**POWIATOWY ZESPÓŁ SZPITALI**

**Znak sprawy: PZS/PN/04/2024**

**Dotyczy: „SUKCESYWNA DOSTAWA SPRZĘTU JEDNORAZOWEGO  
UŻYTKU DLA POWIATOWEGO ZESPOŁU SZPITALI ”**

### **WYJAŚNIENIA DO SWZ**

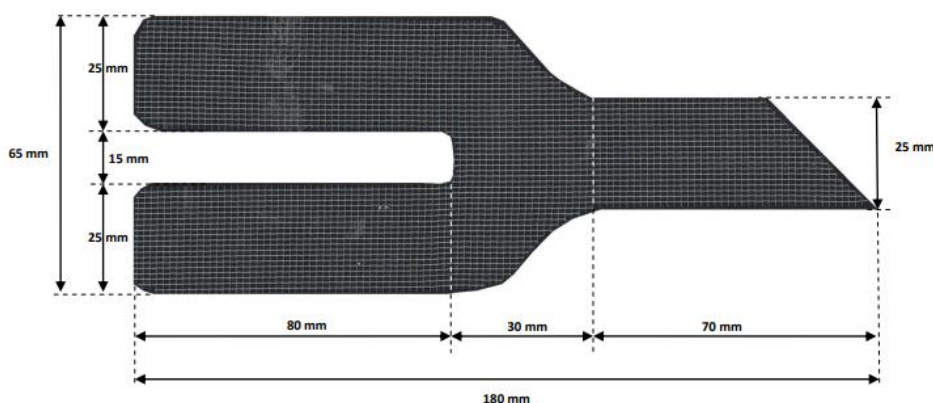
Siatkę do sakropeksji w kształci litery "Y" do fiksacji kikuta pochwy lub szyjki macicy w procedurach laparoskopowych lub otwartych. Wykonana z polipropylenu monofilamentowego.

Gramatura siatki 45g/m<sup>2</sup>, grubość siatki: 0,34 mm,

wymiary: 2,5cm ( szerokość ramion) x 18 cm ( całkowita długość),

Odpowiedź:
